V. IZMJENE I DOPUNE PROSTORNOG PLANA UREĐENJA GRADA PAGA

III. - 3 IZVJEŠĆE O JAVNOJ RASPRAVI

IZVOD IZ KATASTARSKOG PLANA

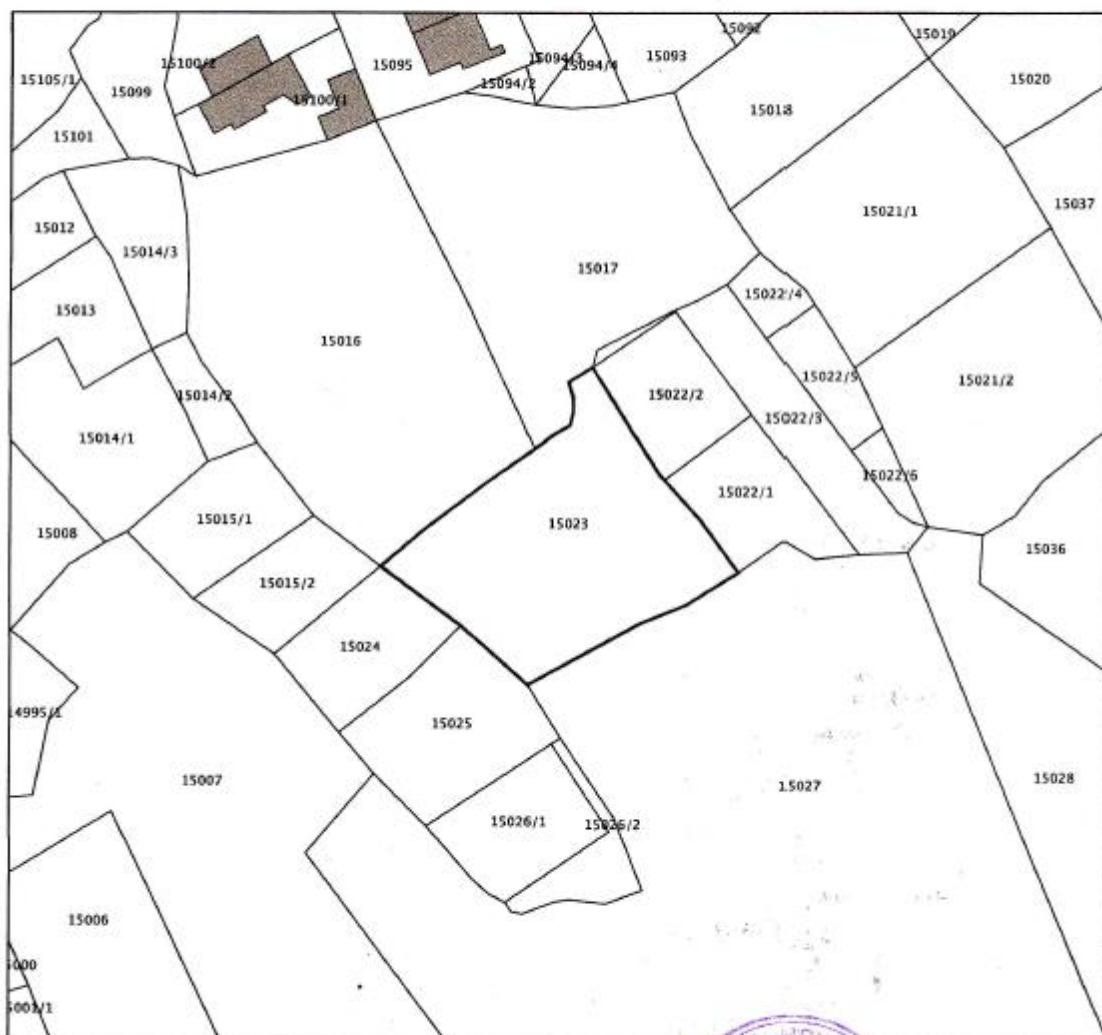
Uvidom u kartografski prikaz Prijedloga V. izmjene i dopune prostornog plana došao sam do saznanja da se vrše određene izmjene tj. smanjuje građ. Područje na predjelu „Bašaca“ – zvano „Sv. Kata“. Vlasnik sam dijela z.č. br. 2053 koja je dosadašnjim Planom predviđena kao građevinsko područje. Ovim Prijedlogom V. izmjene, na ovom dijelu smanjuje se građevinsko područje. Ovo zemljište želim darovati svom sinu koji već poduzima određene radnje oko sređenja imovinsko pravnih odnosa sa potomcima pokojne sestre. Cilj mu je da ovdje sagradi objekat za svoje potrebe a u skladu sa mogućnostima koje predviđa važeći plan.

Molim vas da ovo zemljište ostane sa namjenom dosadašnjeg prostornog plana tj. za stambenu izgradnju.

Navedenoj katastarskoj čestici nije promijenjen status u okviru postupka ovih izmjena i dopuna - i nadalje je sastavni dio građevinskog područja naselja (neizgrađeni neuređeni dio).

PRESLIK KATASTARSKOG PLANA

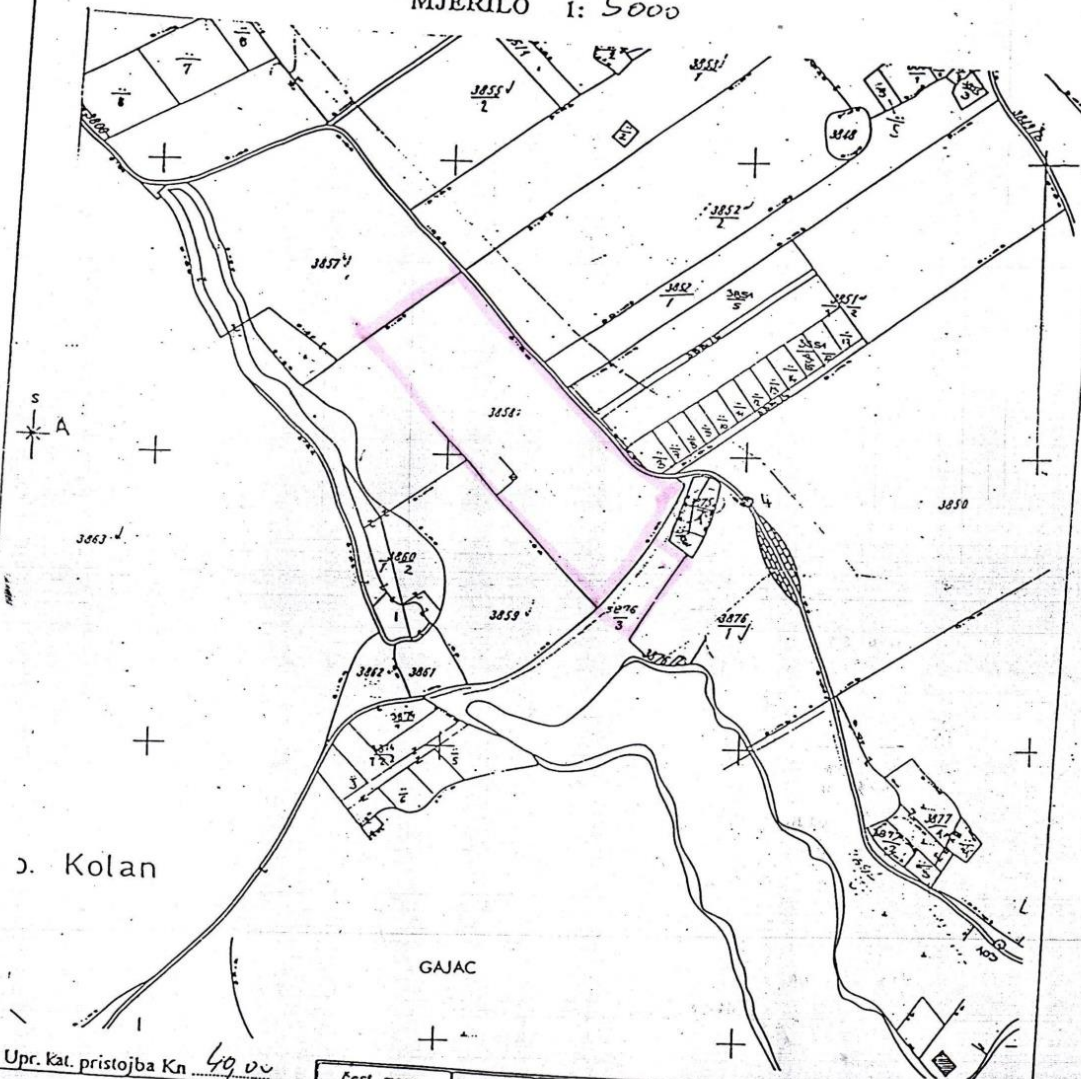
Prostornim planom uređenja grada Paga koji je bio na snazi od 2003. god. naše zemljišne čestice 3858 k.o. Kolan na području Šimuni bila je obuhvaćena unutar građevinskog područja naselja Šimuni s namjenom za izgradnju turističkih objekata.

2005. god. Prijedlogom usklađenja PPUG Paga naše zemljište se izuzima iz građevinskog područja. Ulažemo prigovor dajući argumente kako je njegova prvotna namjena opravdana sa stanovišta racionalnog i funkcionalnog planiranja u prostoru iz više razloga:

Sada vas molimo, dali nam netko može pomoći i reći, kada, tko i kakve uvjete mora ispuniti da možemo vratiti zemljište koje nam je oteto, u njegovu prvotnu funkciju, a to je građevinsko zemljište za turističku namjenu.

Naš prigovor sastoji se u prijedlogu da se smanje površine u određenim zonama za turističku namjenu gdje nije ništa izgrađeno i nama vrati zemljište onako kao što je bilo planirano prije 2005. god. za izgradnju sa turističkom namjenom.

Navedeni zahtjev za proširenjem građevinskog područja nije moguće razmatrati u okviru ovog postupka izmjena i dopuna, s obzirom na to da navedeno nije predviđeno Odlukom o izradi V. Izmjena i dopuna Prostornog plana uređenja Grada Paga (Službeni glasnik Grada Paga br. 10/2019).

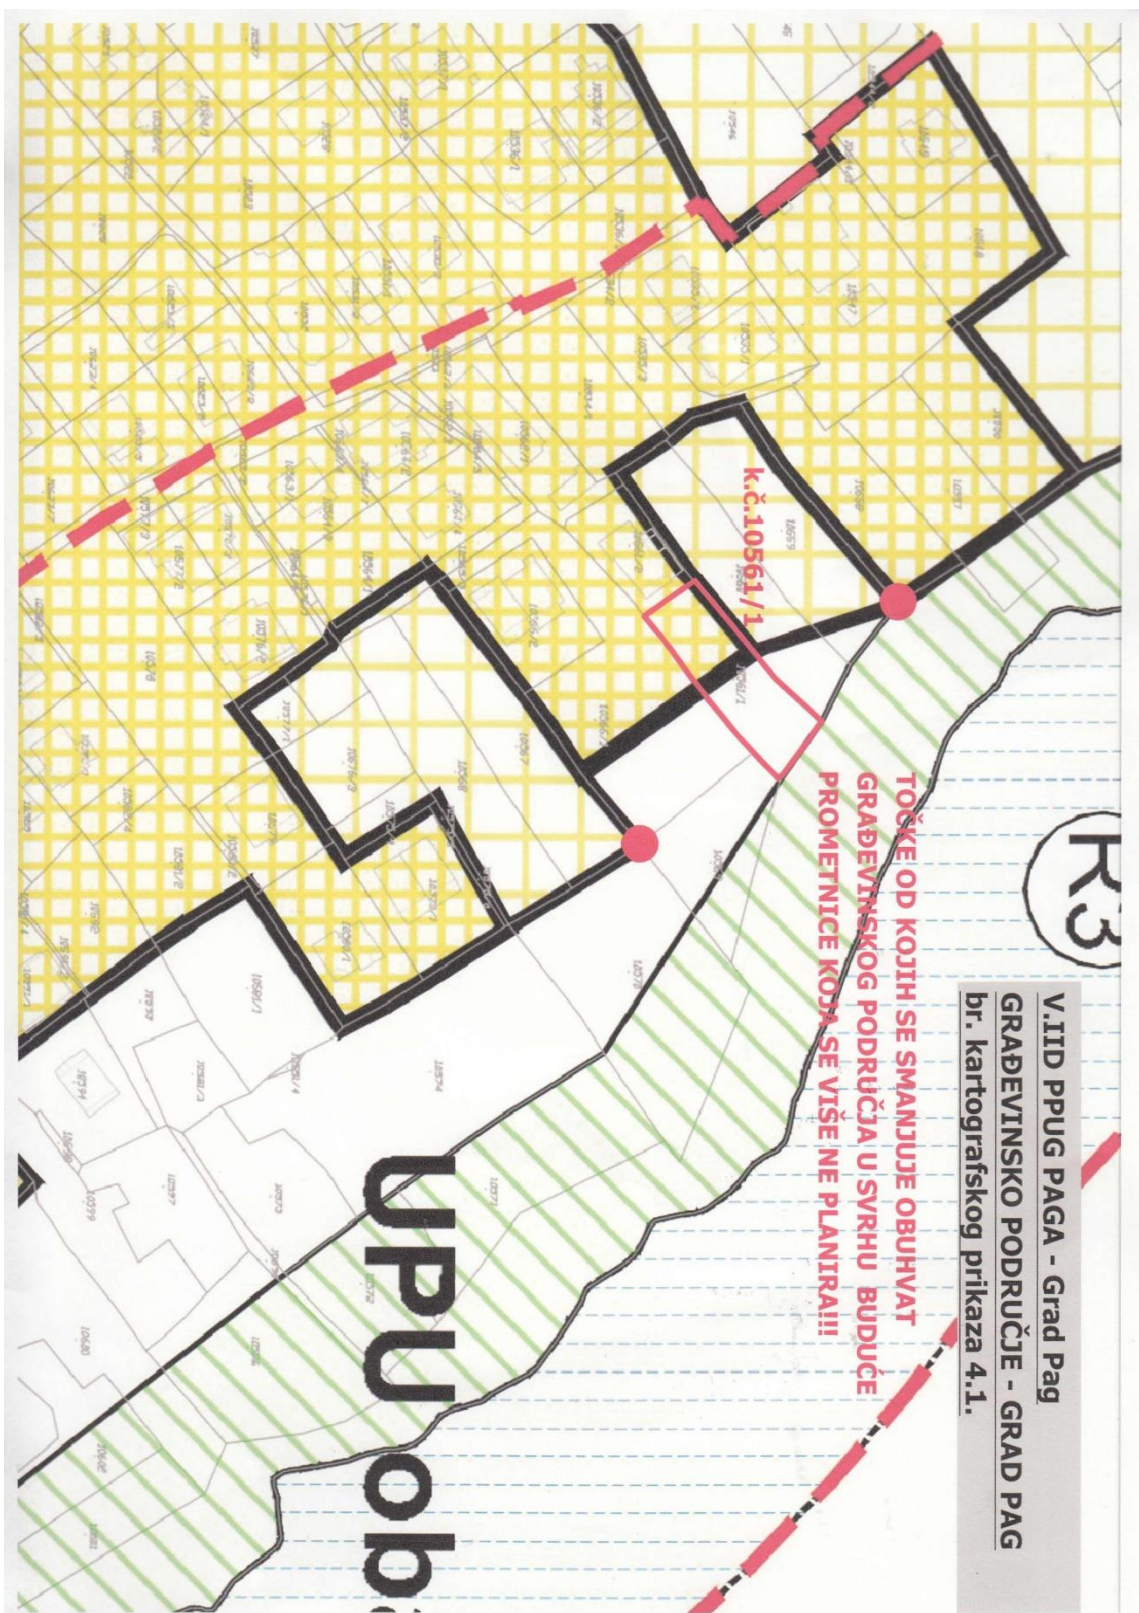
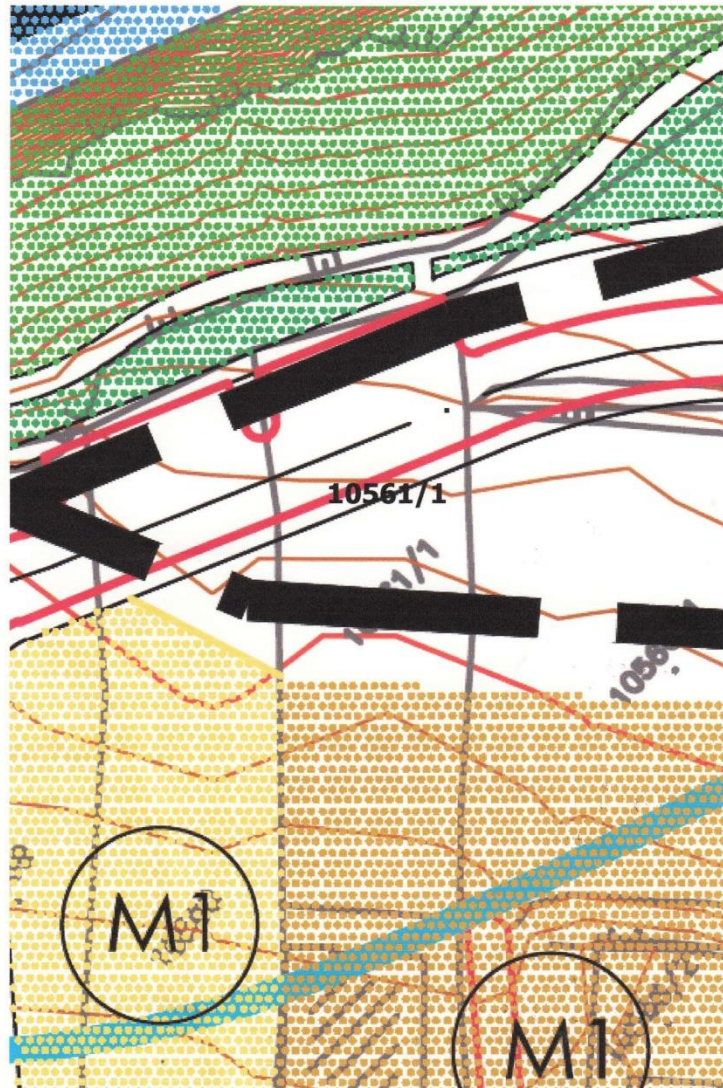
Sporni dio čestice bio je van građevinskog područja jer se na tom mjestu planirala prometnica od čije se izvedbe u međuvremenu odustalo.

Zamolbi prilažem grafički prikaz prostornog plana u kojem je planirana prometnica koja prelazi preko moje čestice. S obzirom da se susjedne čestice nalaze u građevinskom području, smatram ispravnim da se to odnosi i na moju česticu.

Izmjene granica građevinskih područja na području Grada Paga nisu se razmatrale u okviru ovog postupka. Naime, Odlukom o izradi V. Izmjena i dopuna Prostornog plana uređenja Grada Paga (Službeni glasnik Grada Paga br. 10/2019) definirano je da se trebaju sagledati mogućnosti izmjene granice građevinskog područja naselja Pag samo radi omogućavanja realizacije projekata od važnosti za područje Grada Paga.

Napominjemo da će u okviru nekog drugog postupaka izmjena i dopuna Plana biti moguće razmatranje navedenog zahtjeva, ali imajući u vidu da svako proširenje građevinskog područja naselja Pag ima za posljedicu smanjenje građevinskog područja u istoj površini na nekom drugom dijelu, kako bi se zadržala postojeća veličina građevinskog područja.
